COMUNE DI LODI

**RIQUALIFICAZIONE DELL'AREA "PISCINA FERRABINI" IN VIA
FERRABINI A LODI (LO)**

II° perizia di variante

Relazione del Direttore Lavori

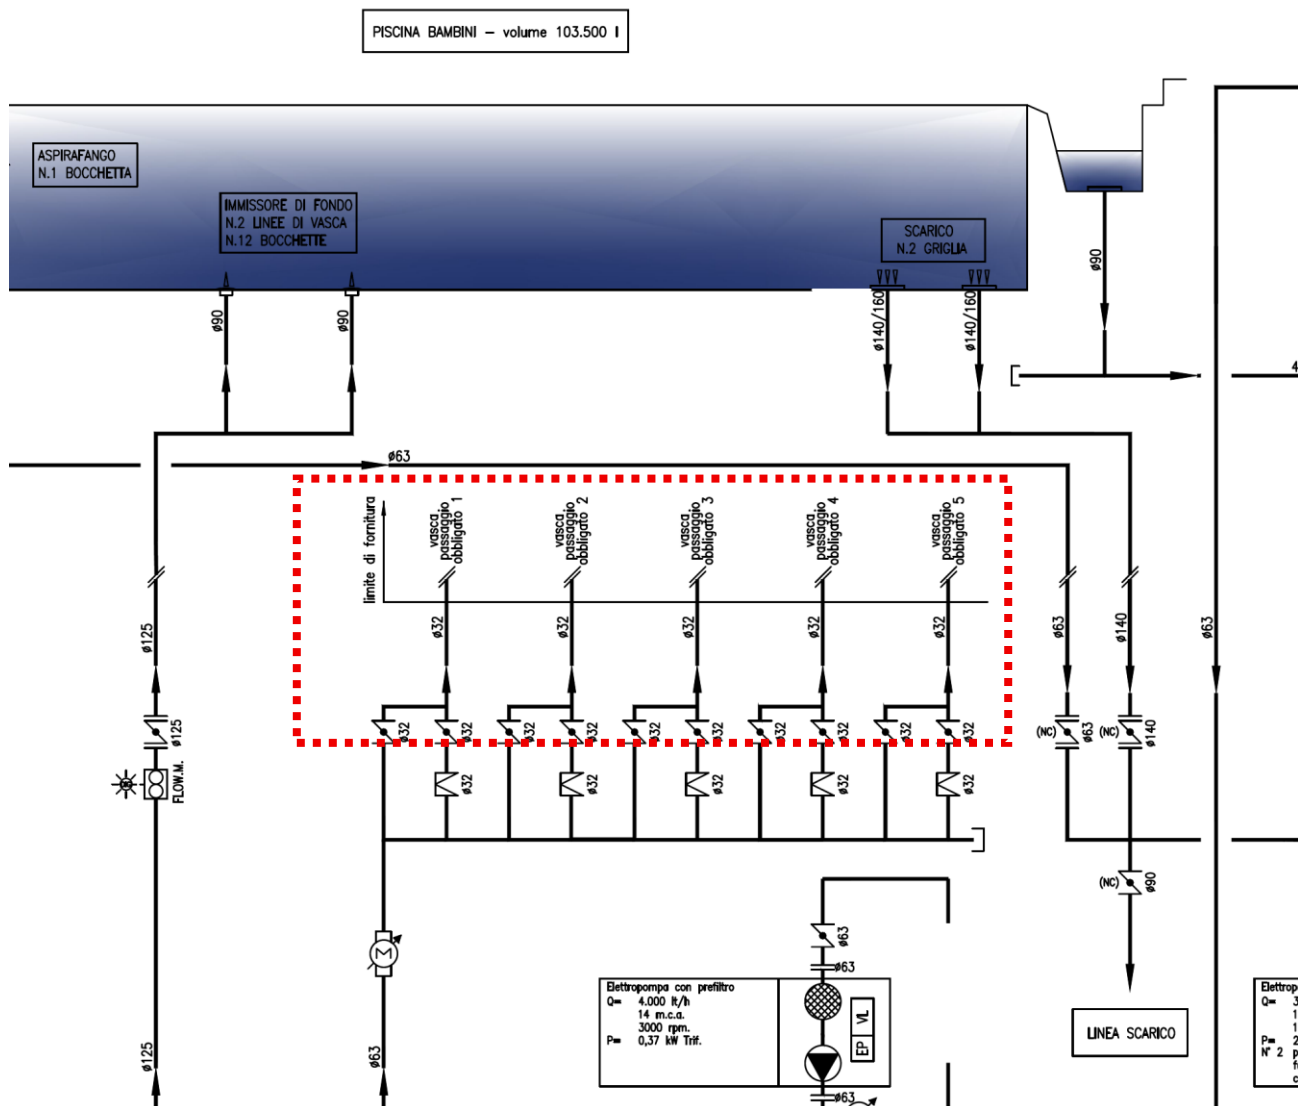
L'Impresa ha avanzato una richiesta economica complessiva di € 7.277,20, motivata dalla mancata quantificazione nel computo del progetto esecutivo e dall'assenza di indicazioni progettuali.

Con risposte del 02/07/2026 i progettisti hanno espresso parere positivo, lasciando al Direttore dei Lavori la verifica della congruità del prezzo con riferimento al listino RL.

Con controdeduzioni del 03/07/2026 il Direttore dei Lavori ha confermato che il progetto esecutivo non ha previsto tale opera, necessaria.

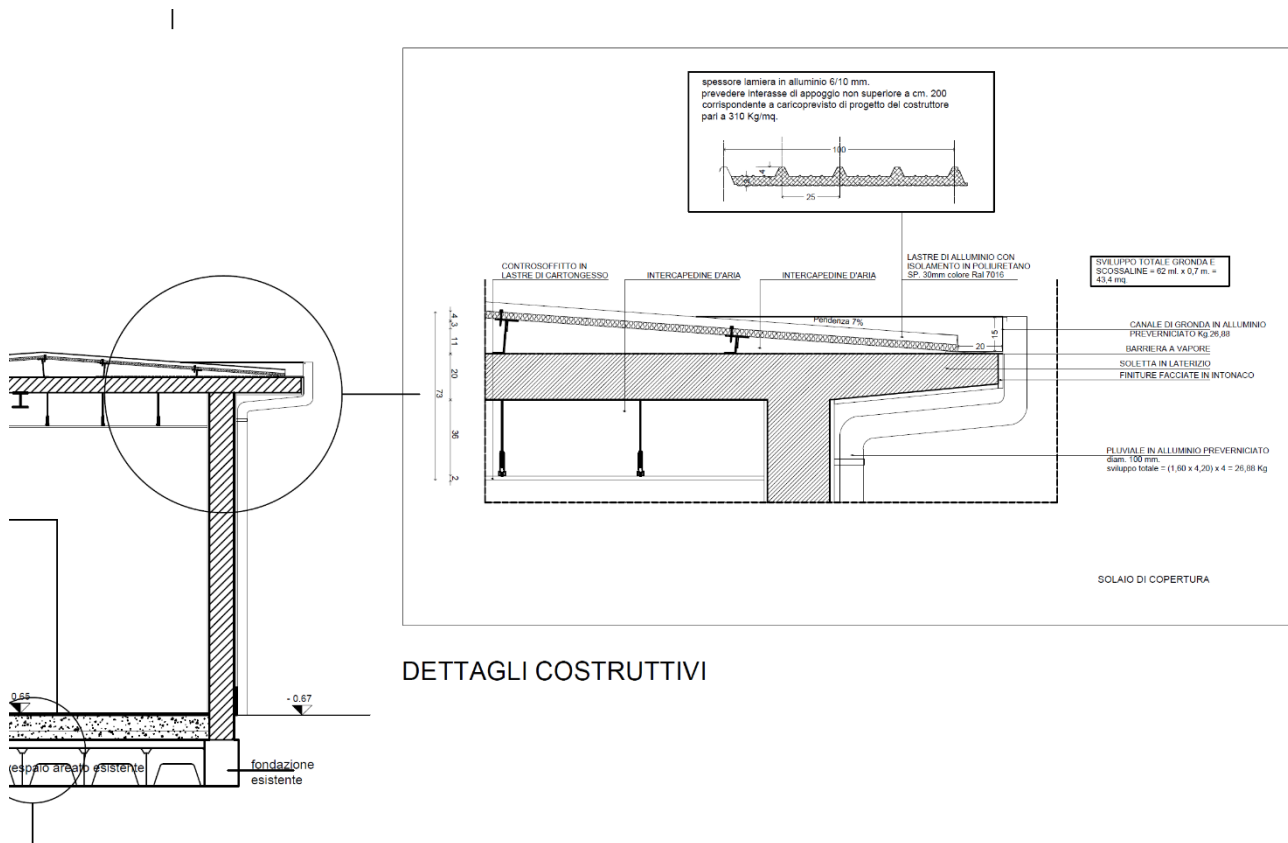
L'Impresa ha avanzato una richiesta economica complessiva di € 44.608,27, motivata dalla mancata quantificazione nel computo del progetto esecutivo e dall'assenza di indicazioni progettuali.

Con risposte del 02/07/2026 i progettisti hanno espresso parere negativo, in quanto le specifiche tecniche necessarie per la posa – inclusi tagli, adattamenti, sfridi, sormonti e fissaggi alla sottostante struttura – sono incluse nel prezzo.

Con controdeduzioni del 03/07/2026 il Direttore dei Lavori ha chiesto di indicare dove siano riportate tali specifiche, rilevando che i disegni sono privi di indicazioni (tipologia dei profili, dettagli delle connessioni, ecc.) e che la voce delle coperture riporta una declaratoria che, con tutta evidenza, non è comprensiva delle sottostrutture.

IMPIANTO ALIMENTAZIONE ILLUMINAZIONE PISCINE

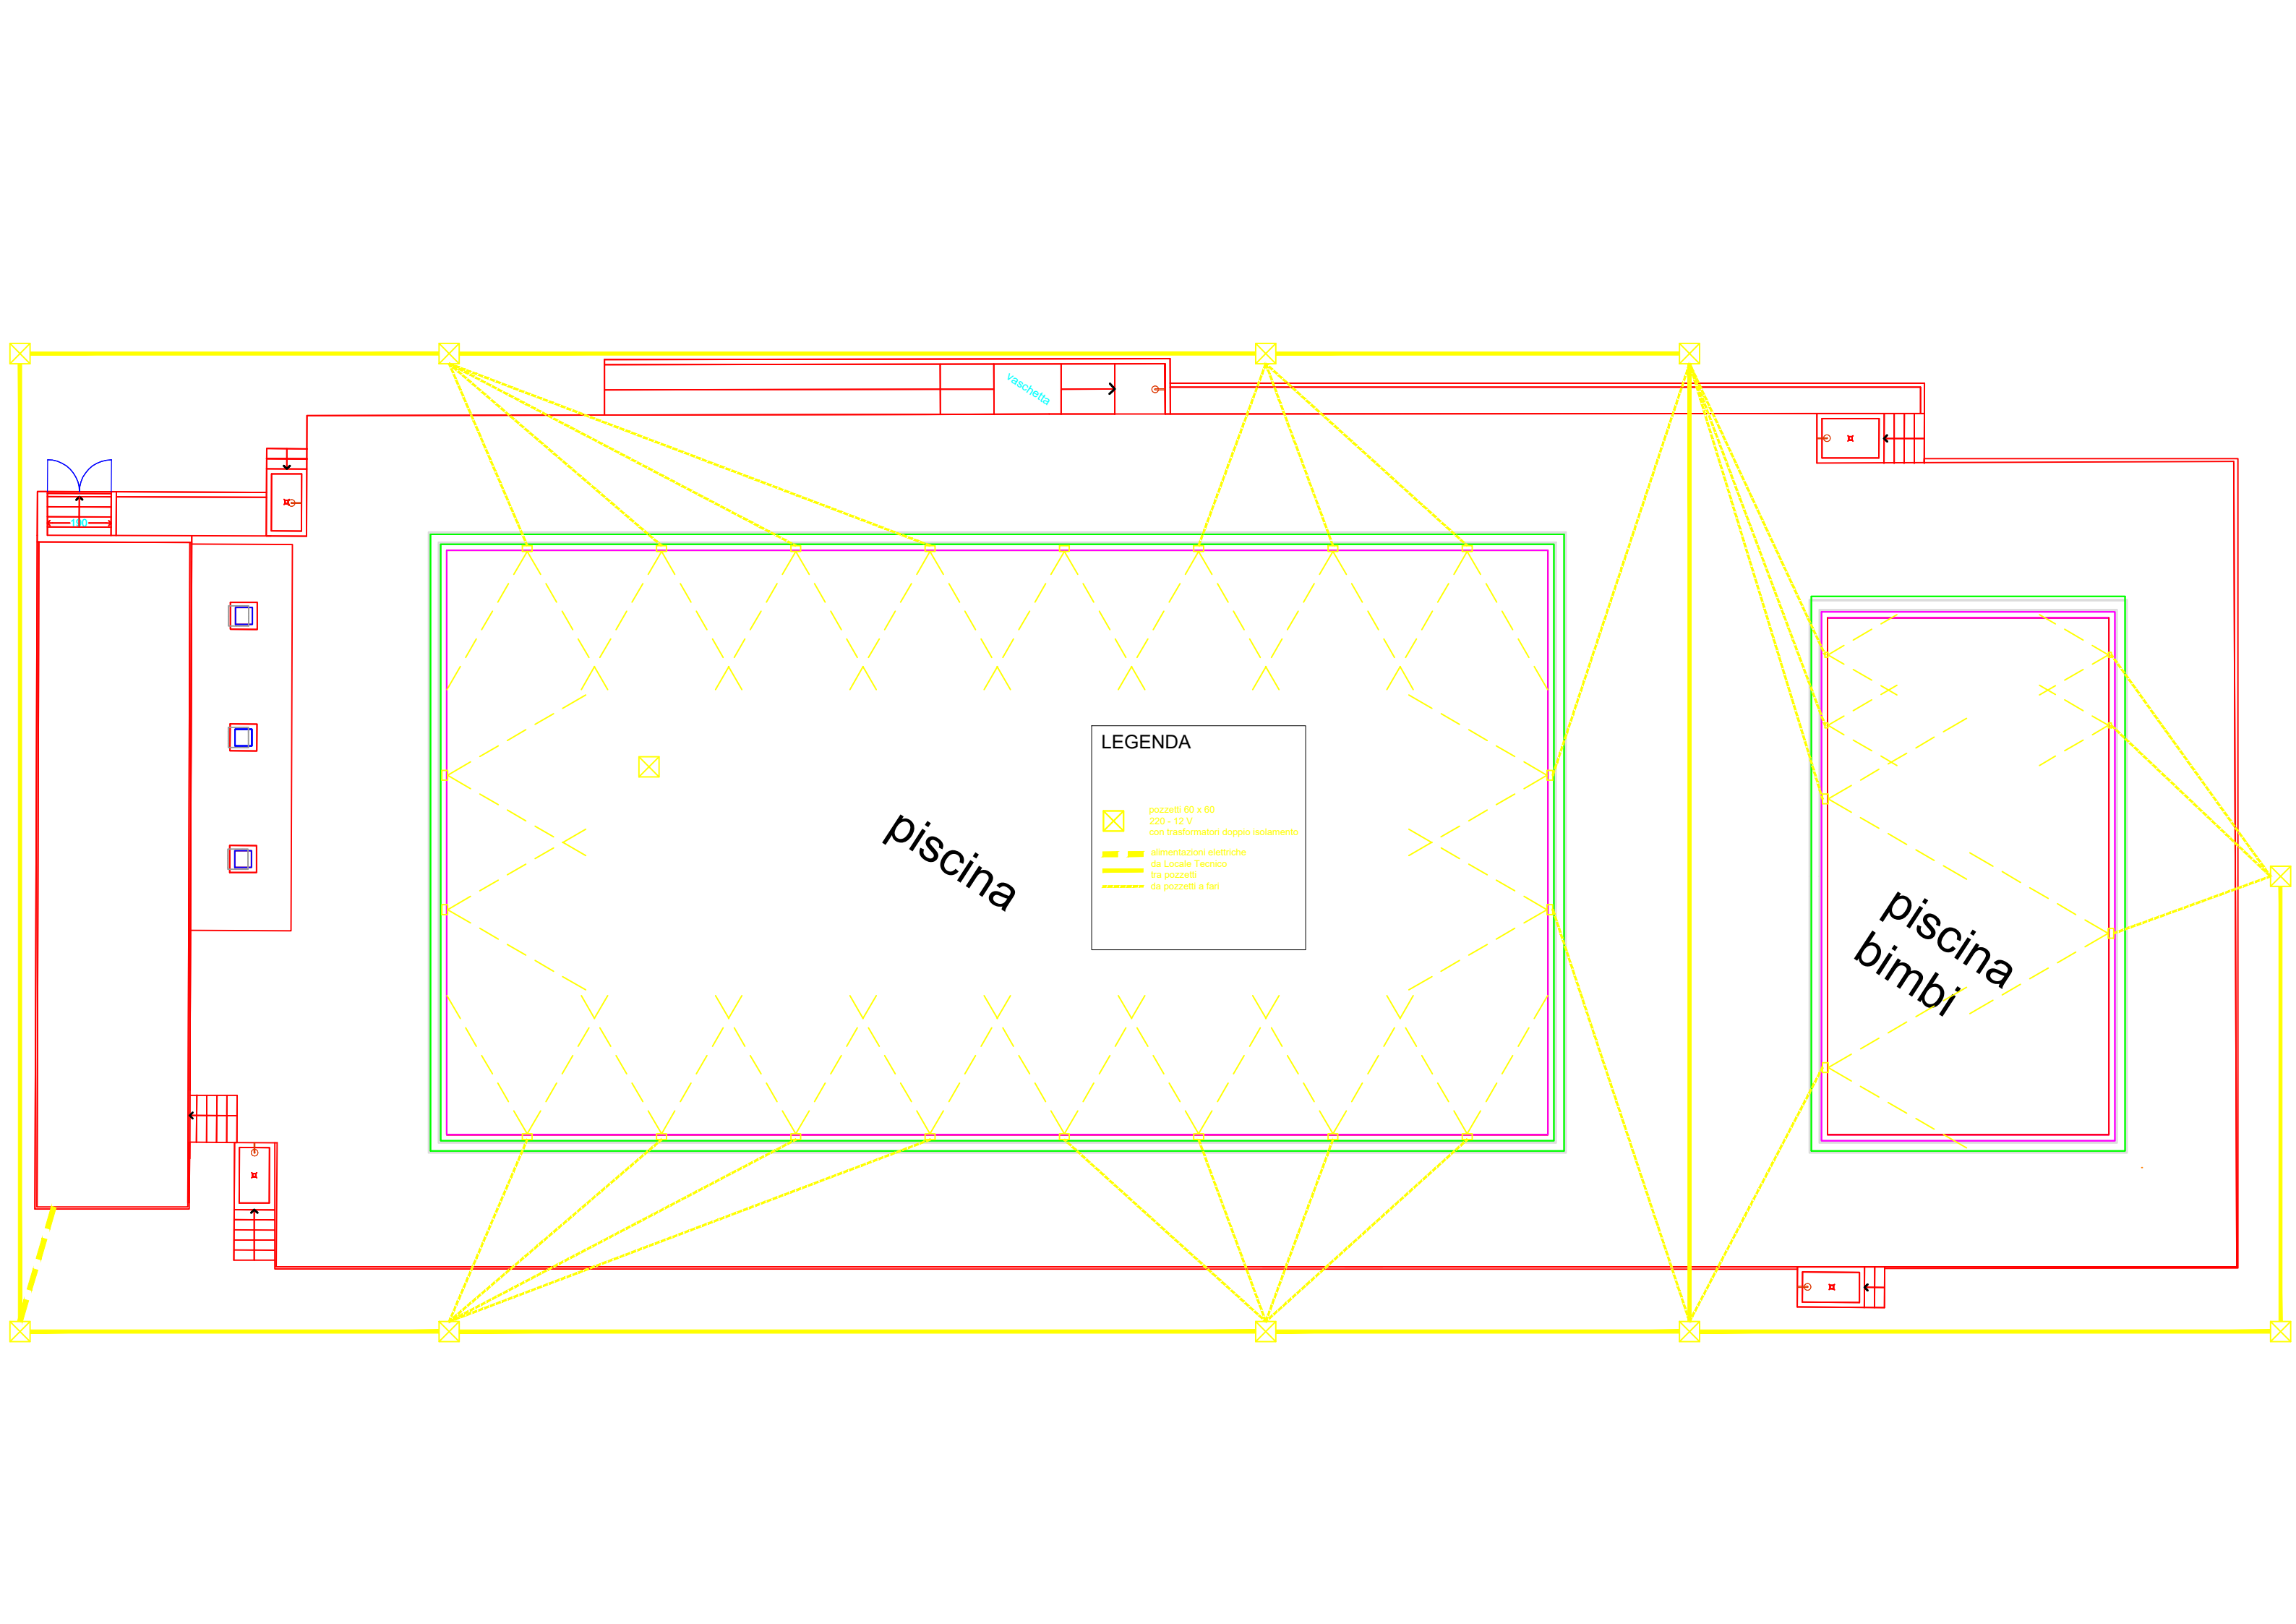
- La tav. N.06 fa riferimento al solo impianto di illuminazione delle piscine dove sono specificati i corpi illuminanti, il pozzetto di derivazione ed il collegamento tra corpi illuminanti e pozzetto per una lunghezza di 2.5m. Pertanto questa tavola del progetto esecutivo non chiarisce o dettaglia la lavorazioni oggetto di richiesta di variante.

- Preventivo Coind Piscine Srl n. 557 rev. 01 del 01/06/2026 - Variante Illuminazione
 - Tavola di progetto esecutivo impianto elettrico "Alimentazione illuminazione piscine" - fase 4, progetto costruttivo
